Ministero dell'Ambiente e della Tutela del Territorio
del Mare – Direzione Generale Valutazioni Ambientali

E.prot DVA-2013-0004470 del 20/02/2013

**OGGETTO : Valutazione di Impatto Ambientale ai sensi dell'art.26 del D.lgs 152/06 e s.m.i.
relativa al nuovo Master Plan dell'Aeroporto di Milano Malpensa.
Osservazioni alle Integrazioni Volontarie di SEA (chiarimenti di Novembre 2012)**

Fig. 6.1 (sbagliata)

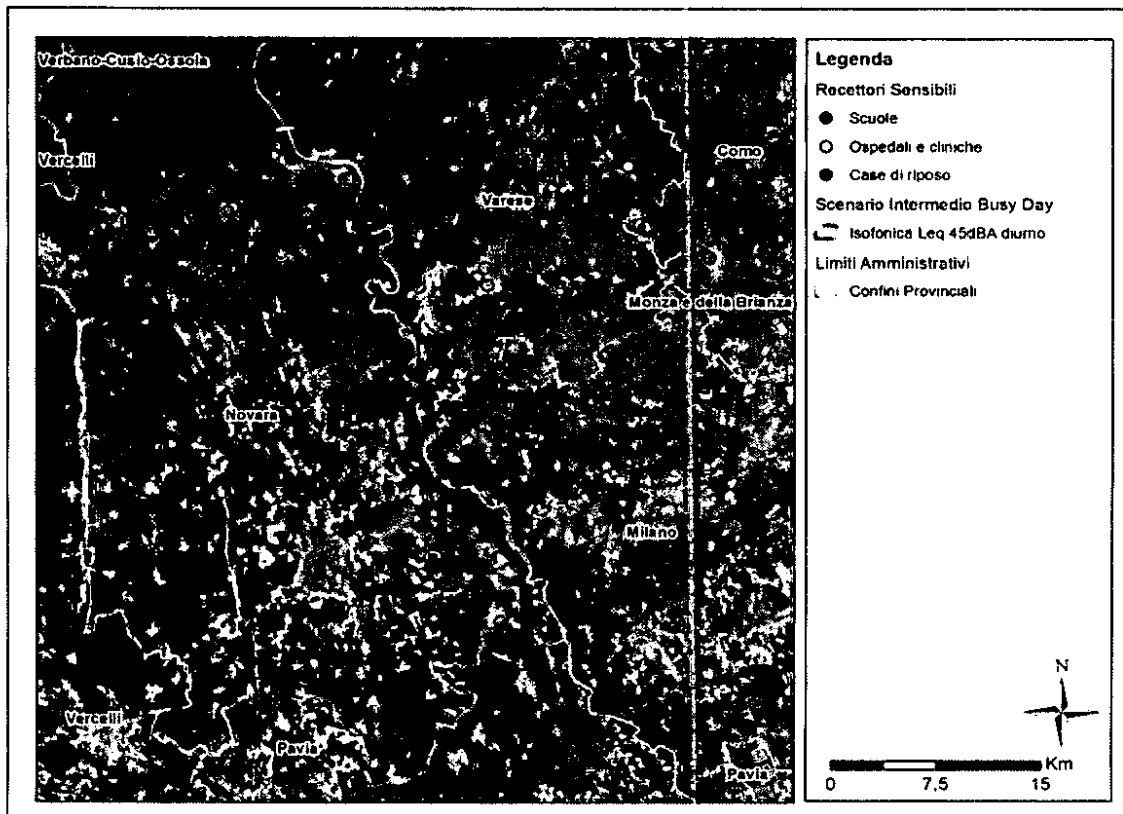
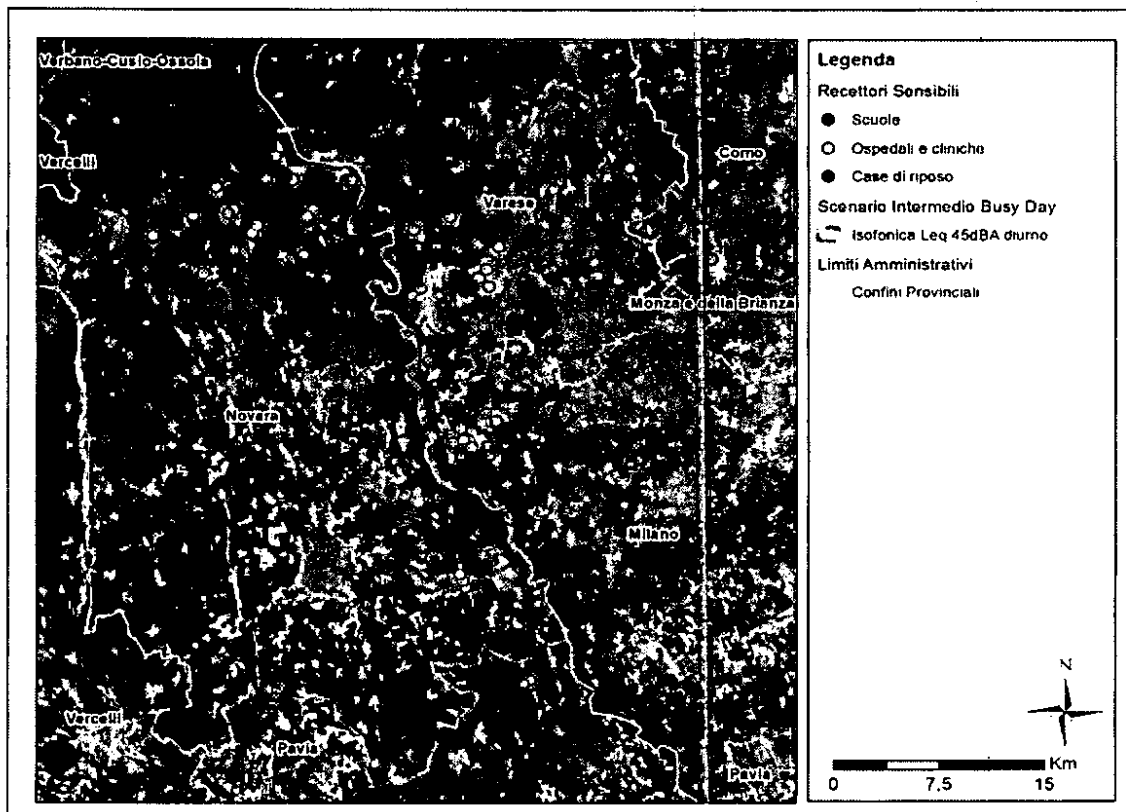
Nell’Allegato 1 della Documentazione di Novembre 2012, denominato “Chiarimenti relativi all’inquinamento acustico”, Fig. 6.1 non sono stati considerati i tutti i recettori sensibili.

Anche in questo caso, come già fatto in precedenza per il rumore, ci si è volutamente dimenticati di evidenziare i numerosissimi ricettori sensibili a Sud dell’aeroporto.

Diciamo volutamente perché nonostante SEA sostenga di aver utilizzato tutti i sistemi informativi disponibili, in Fig.6.1 è stata identificata solo una scuola a Cerano (NO).

Negli ultimi “Chiarimenti”, SEA si è dimenticata di evidenziare la presenza di ben **26 scuole e 4 case di riposo**, tutti presenti prima del 2001 (vedi Fig. 6.1 corretta):

La tabella numerica per quanto riguarda la parte a sud dell'aeroporto è quindi palesemente sbagliata, per il tipo di errori rilevati è possibile pensare che anche nella parte nord siano stati omessi parecchi recettori sensibili.

Fig. 6.1 corretta
